Objet : Enquête publique – Révision du PLU

Notre focus portera sur le quartier du chemin du Cerf et sur l'OAP des « Rivoulets ».

Photo N° 1 éléments patrimoniaux : Eglise et rempart du Château des Eymes

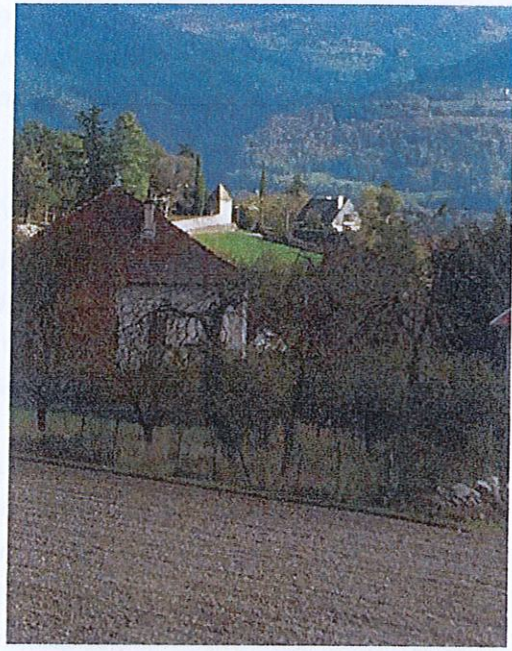
1. **Préservation des paysages et éléments patrimoniaux** : Faire des bâtiments de 9 m au faitage et de 12m au faitage coupera obligatoirement les vues sur les éléments patrimoniaux tels que le centre village, l'église, le parc du château des Eymes et ses remparts. Même si nous tenons compte de la courbe de niveaux, la préservation du paysage en sera impactée. (Cf. photo 1).

- 1) Préserver l'esprit village et les paysages : Développer des bâtiments en R+1 sur l'ensemble de l'OAP des « Rivoulets » tout en conservant les cônes de vues (afin d'éviter de faire des barres d'immeubles). Ces trouées pourraient être arborées avec des essences basses afin de préserver les vues et permettre d'absorber en partie les eaux pluviales. Pour continuer les efforts écologiques et une gestion de l'eau optimisée, les eaux pluviales pourraient être récupérées dans des citernes enterrées afin d'assurer les arrosages des zones vertes communes pendant les périodes sèches.

Photo N°2 Zones piétonnes traversantes non sécurisées sur le chemin du Cerf

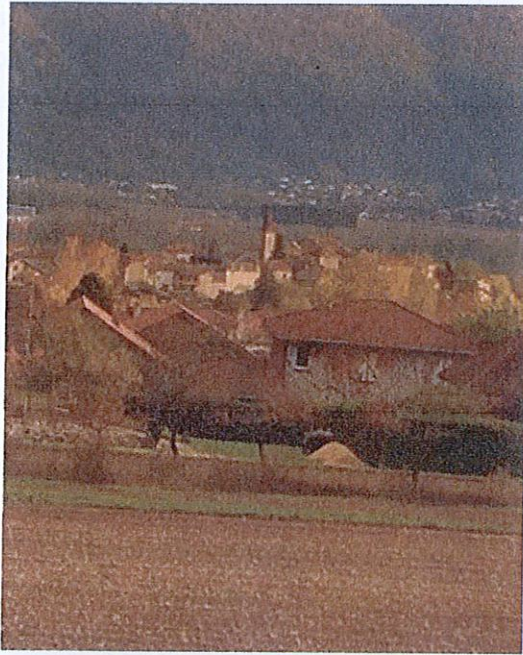
- Créer et délimiter une zone piétonne sécurisée par des trottoirs accessibles à tous et des passages piétons matérialisés au sol à toutes les coupures traversantes, ce qui n'est pas le cas actuellement (Cf. photo N°2).

Photo N°3 Manque de visibilité dans virage serré en haut du chemin du Cerf

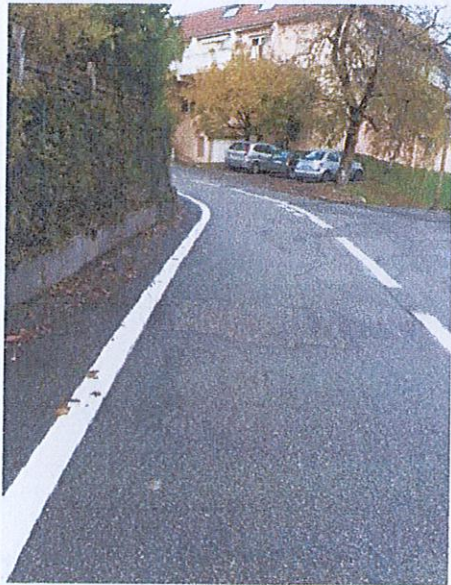
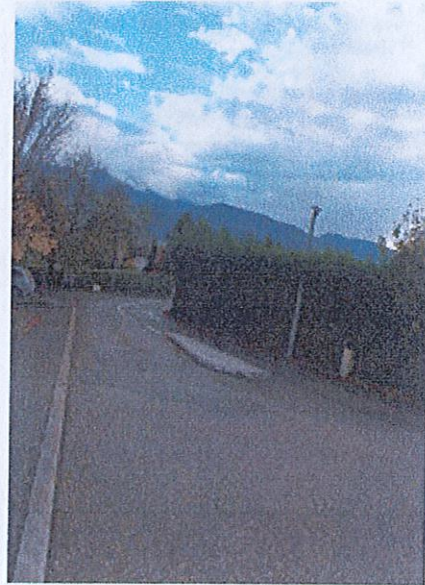
- Ouvrir une zone dédiée aux cyclistes et la matérialiser au sol.
 - Aménager le virage (face au noyer de l'immeuble du Cerf) car celui-ci a un angle très prononcé limitant la visibilité des conducteurs dans les deux sens (Cf photo N°3).

Photo N° 4 : Stationnements gênants sur zones piétonnes non sécurisées le long du chemin du Cerf

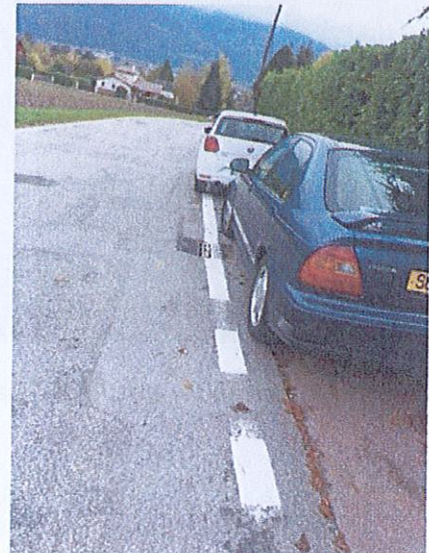
- Interdire voire sanctionner les stationnements gênants sur les zones piétonnes (Cf. photo N°4).
 - Réhabiliter les priorités à droite aux intersections des voies communales avec une signalétique adaptée amenant ainsi les conducteurs à réduire leur vitesse.

Photo N° 5 : PAV déposé sur places de parking

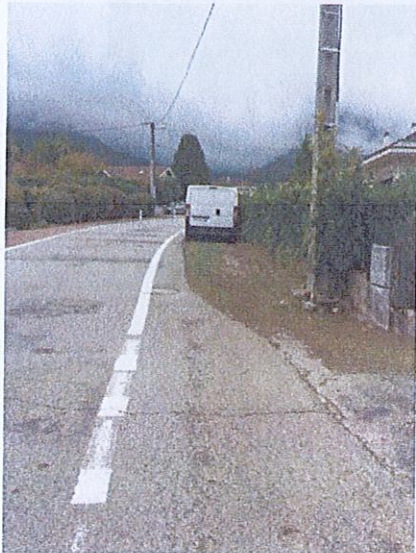
La commune de St Nazaire Les Eymes prévoit un excellent plan de stationnement (2200m²) dont une aire de stationnement avec un point d'apport volontaire(PAV). Qu'en est-il de la répartition des 420 m² de PAV prévus ? Ceux-ci ne doivent pas se faire au détriment des places de stationnement existantes voire trottoir, comme cela est le cas sur les communes voisines (Cf. photo N°5).
